Dato	02.05.2022
Vår referanse	2022/50043-3
Dykkar referanse	22/1123 - 22/26002
Sakshandsamar	Tone Bøyum
E-post	Tone.Boyum@vlfk.no
Telefon	47781807

Uttale - Dispensasjon - Vesentleg terrengeinngrep - Fv. 57 Lindåsvegen - Gnr 163 bnr 2 - Espeland - Alver kommune

Fig: Utdrag av reguleringsplan Rv. 57 Espeland – Herland (2004) til venstre, og situasjonsplan vedlagt søknaden til høgre.

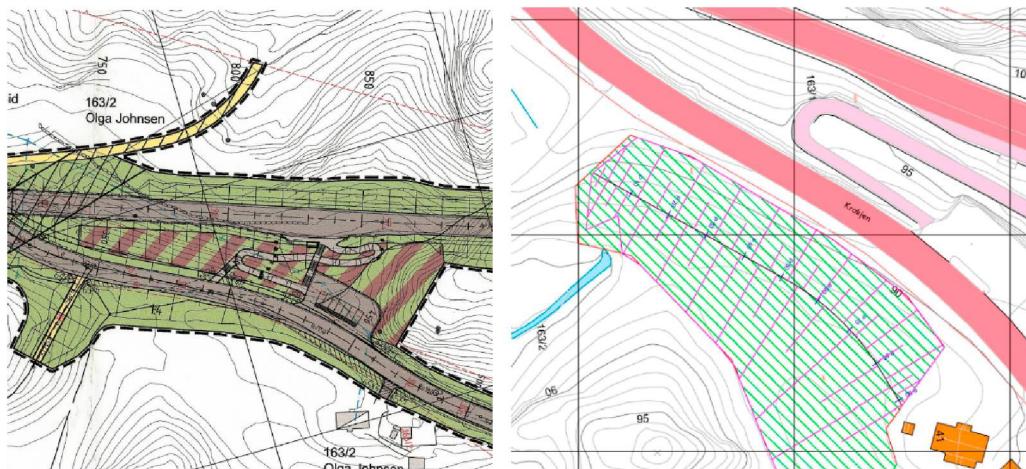
Tiltaket ligg innanfor byggjegrense langs veg, og dels innanfor fylling til den kommunale vegen. Det er kommunale vegmynde som må avgjøre om dette er levert tilfredsstillande dokumentasjon for tiltaket til å dispensere frå byggjegrensa, og om avkøyrsla som skal nyttast er utforma i samsvar med handbok N100. Vi vil ikkje ha merknader for det som gjeld byggjegrense langs fylkesvegen. Vestland fylkeskommune ber likevel at forhold som gjeld drenering vert vektlagt i den vidare prosessen, slik at vatnet frå bekken renn fritt som i dag, og at eventuell anna drenering i området heller ikkje vert påverka negativt.

Tiltaket har ei relativt avgrensa driftsperiode, samt at det ikkje er større mengder masser som skal transporterast. Vestland fylkeskommune som samferdslemynde har etter ei samla vurdering ikkje vesentlege merknader til tiltaket.
